Änderungen Zentrierring CD-PRO Art.-Nr. 0062399

Replacement of the spring cone CD-PRO part no. 0062399

Starting serial no. _ 4105xxxx _ the so called 'spider' (spring cone) is replaced by a solid cone in CD-PRO players. This solid cone can also be used for older CDM12 players.

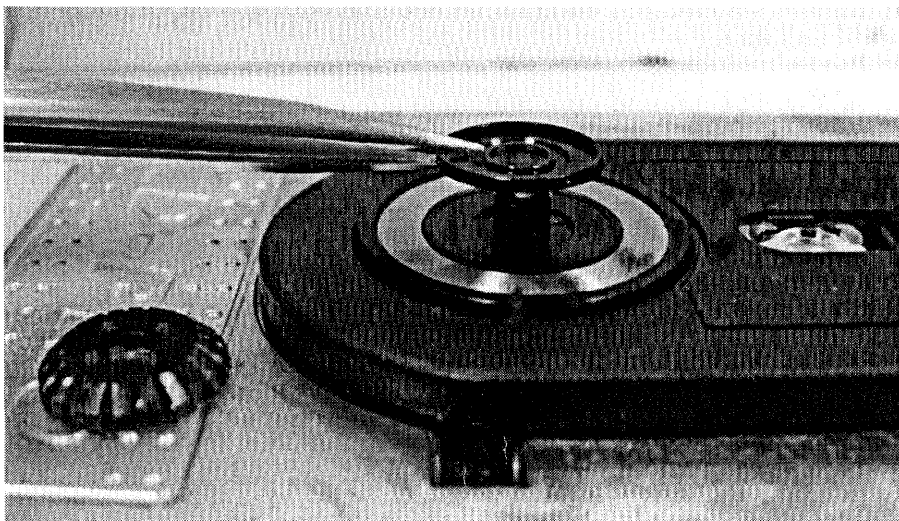
- 1) Sicherstellen, dass keine statische Aufladung vorliegt, dazu mit der Hand einen metallischen Gegenstand auf der Wechselmechanik berühren.
- 2) Die Zentrierspinne mit einer Pinzette vom Antriebsteller abziehen.

- 1) Take appropriate measures against ESD, therefore touch metallic part of the chang mechanism.
- 2) Lift-off the spring cone e.g. by using a pair of tweezers.

- 3) Den darunter befindlichen Ring ebenfalls herausnehmen.

- 3) Lift-off the plastic turntable ring e.g. by using a pair of tweezers.

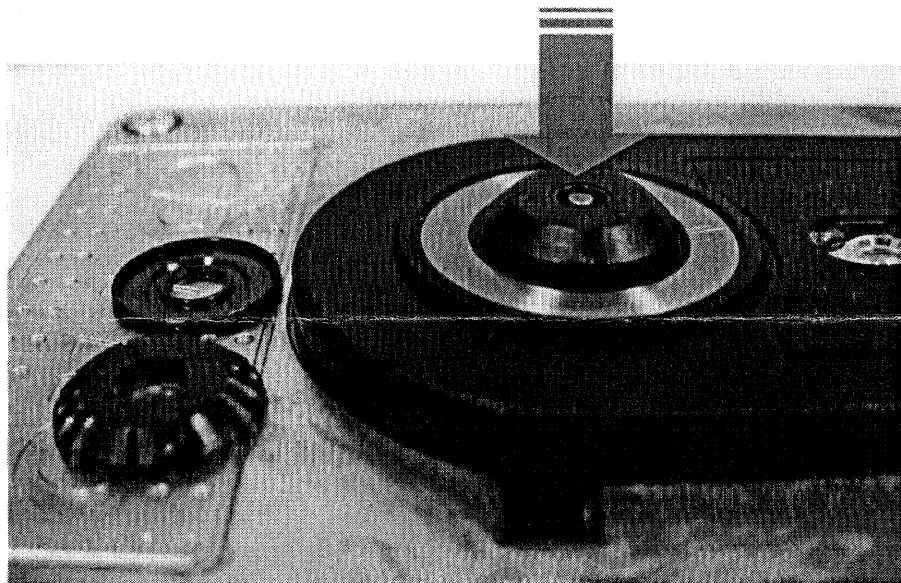
- 4) Den neuen Zentrierkonus auf der Motorachse aufsetzen und vorsichtig auf den Teller Aufpressen. Keinen Klebstoff verwenden !

- 4) Place the new solid cone over the plastic turntable shaft and push down gently until it touches the turntable surface. Do not apply any glue !

ATTENTION !!!

Do not exceed maximum force allowed to turntable otherwise the axle of the drive motor can be bended.
